新竹縣政府工程查核代表照片表

工程名稱：新竹縣寶山鄉雙溪國小 112 年度整建計畫-綜合球場整建工程採購

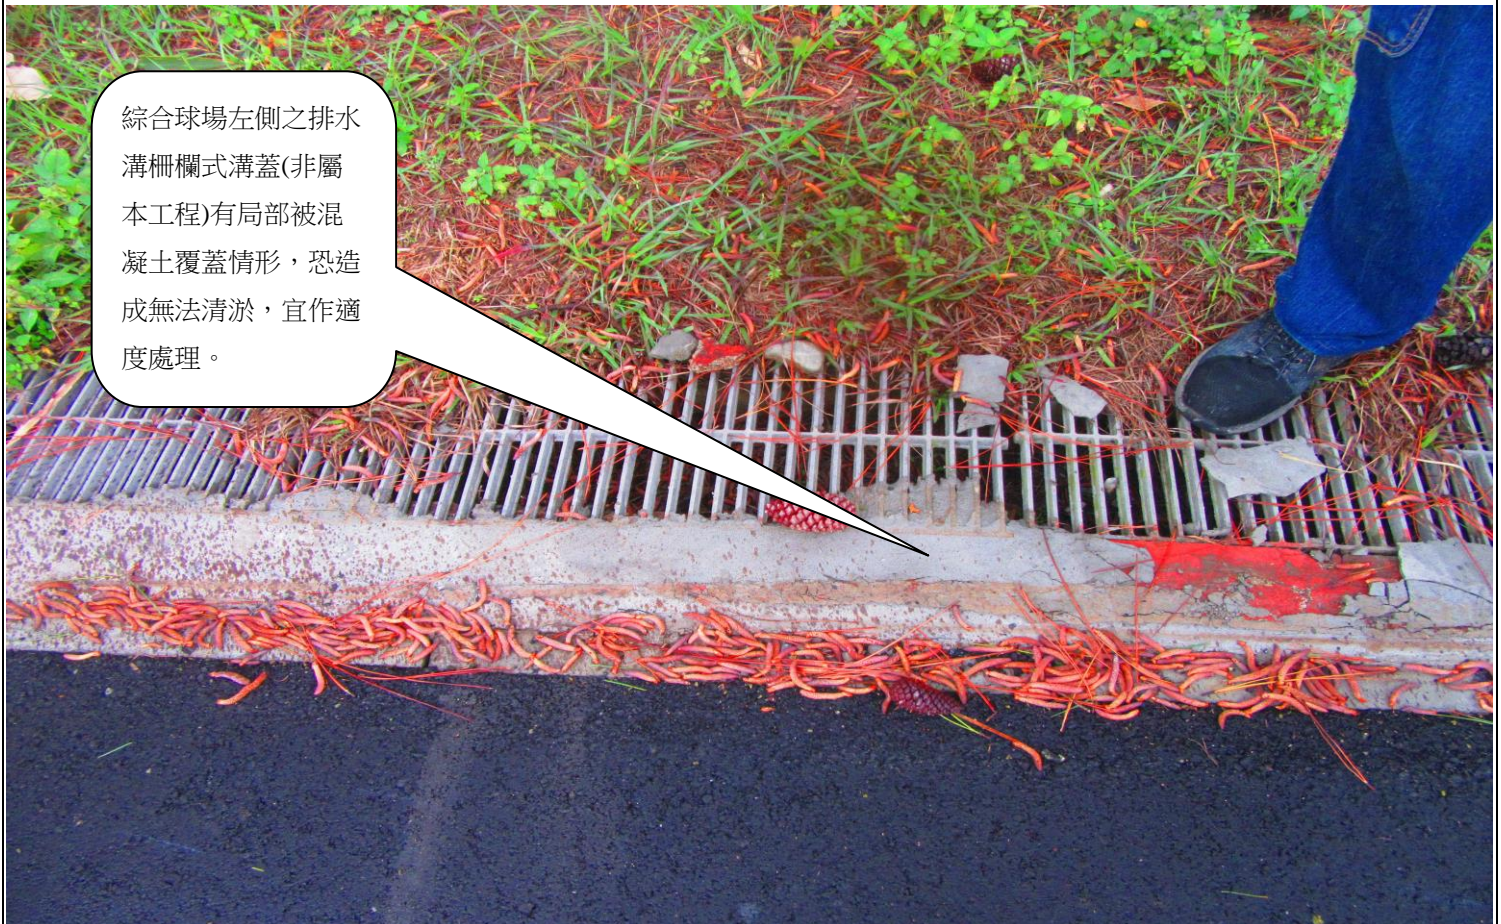
工區周遭散見待處理廢棄物，宜儘速處理。
